DODATEK č. 1

ke Smlouvě o dílo

„Obchvat Králův Dvůr – silnice II. třídy – I. etapa“

Název změny: Sanace podloží násypu

Situace sanace
Příloha k předávacímu protokolu č. 3

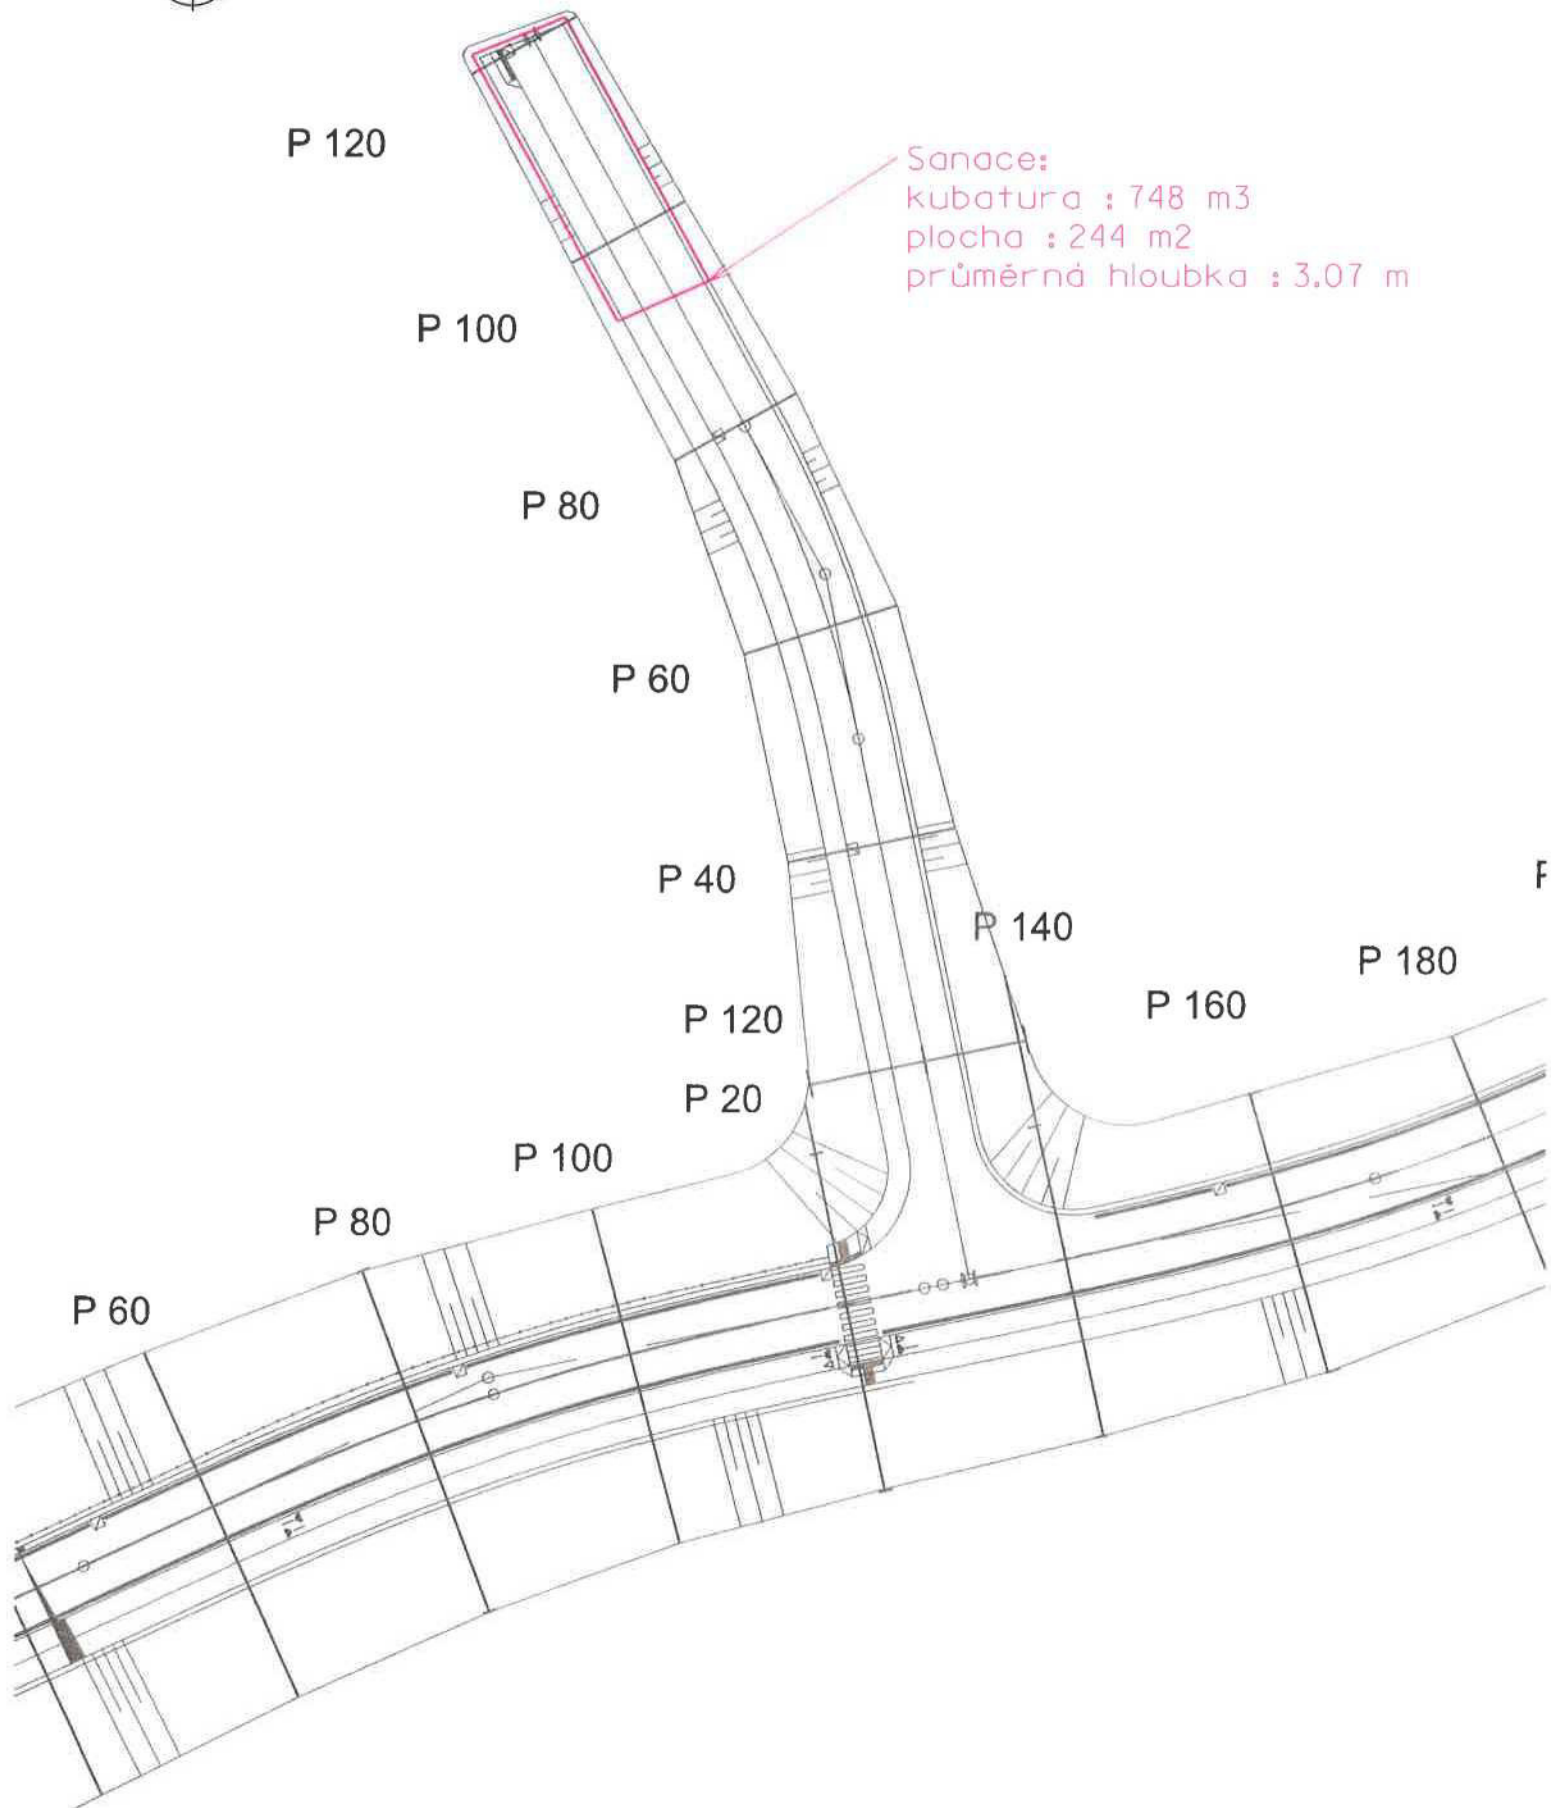
Byla vypočtena předpokládána kubatura pro vytěžení kalů jako sanace pod SO 102. Pro vrchní rovinu kubatury byla použita projektovaná vrstva zemní pláně. Pro spodní rovinu byla převzata hloubka z již vytěžené části.

Sanace:
kubatura : 748 m³
plocha : 244 m²
průměrná hloubka : 3.07 m
